Planungswerkstatt für die zu errichtende Jugendfreizeitfläche City -
Flächenbestimmung und Bauentwürfe

Open Space Oberhausen

Dokumentation

Südmärkt | Willy-Jürissen-Halle - Vorentwurf: two places - two faces

Ergebnisse der Diskussionsrunde zum Vorentwurf Conti-Park | Hallenbad: two faces

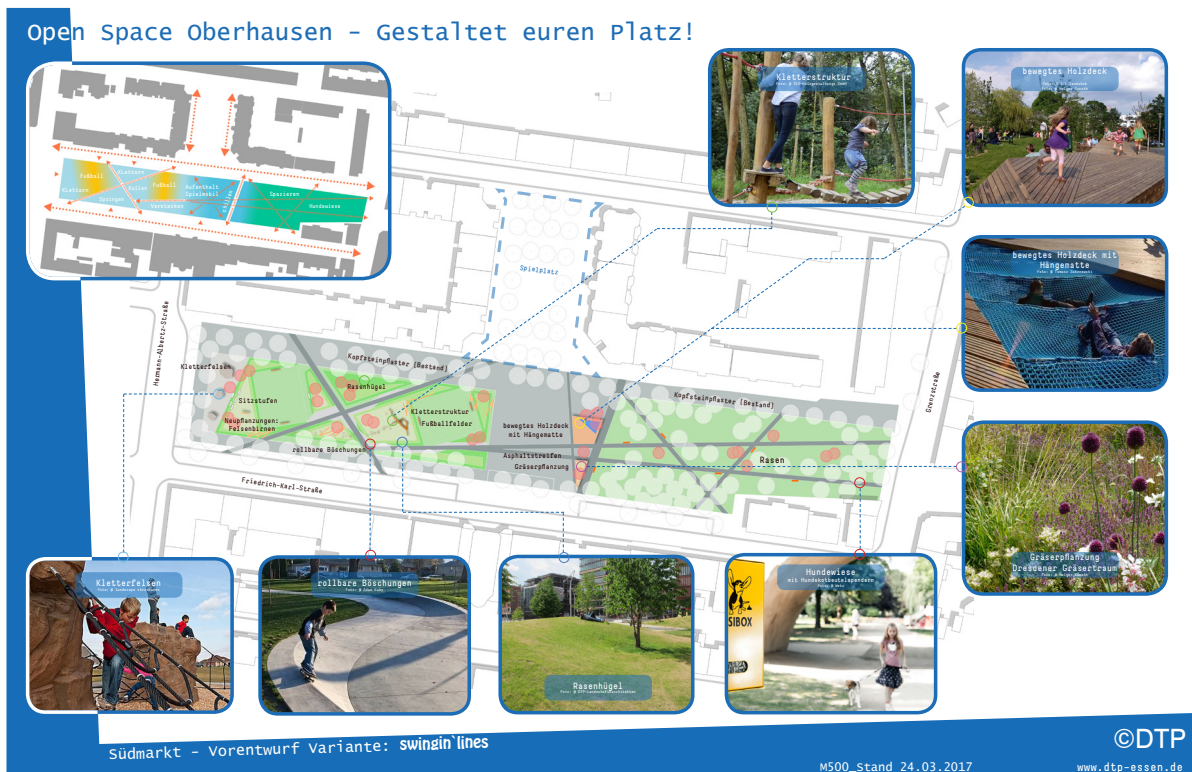
- Die zentrale Lage
- Gut kombinierbar mit nah gelegener Sporthalle
- Kunstrasen auf Bolzplatz und Kickerfeld
- Wlan-Palme

- Viel Hundekot
- Ex-Männerecke wird wieder aktiv
- Sozialer Brennpunkt
- Süchtige
- Lärmbelästigung durch Jugendliche
- Straße dazwischen stört die „Einheit“
- Bestehendes Sportangebot ist bereits gut

- Spielplatzpaten
- Geregelter Zugang durch Tore / Abends abschließen
- Aufsicht der Fläche
- > Frage nach sozialer Kontrolle
- Conti-Park in Kombination mit Bauspielplatz in der Styrumer Allee
- Wlan abschaltbar

Vorentwurf Südmarkt: Stadt-Platine

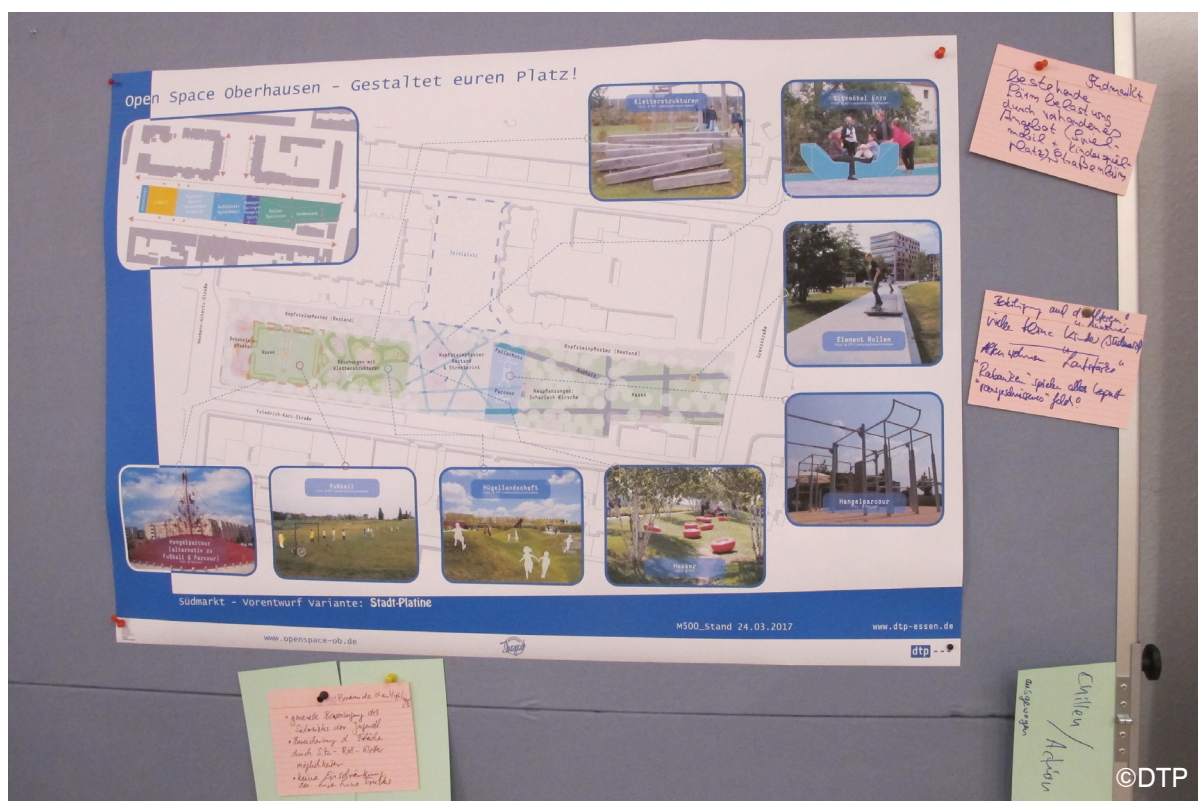
- Chillen und Aktion ist ausgewogen
- Pyramide ist ein Highlight und Alleinstellungsmerkmal
- Generelle Bevorzugung des Südmarktes der Jugendlichen
- Bereicherung der Fläche durch Sitz- Roll- Klettermöglichkeiten
- Keine Einschränkung des Life Line Trucks

- „Rabauken“ spielen alles kaputt / „rausgeschmissenes“ Geld
- Lautstärke
- Schon vorhandene Lärmbelastung durch Spielangebot und Straßen

- Beteiligung auch der Älteren und Anwohner!
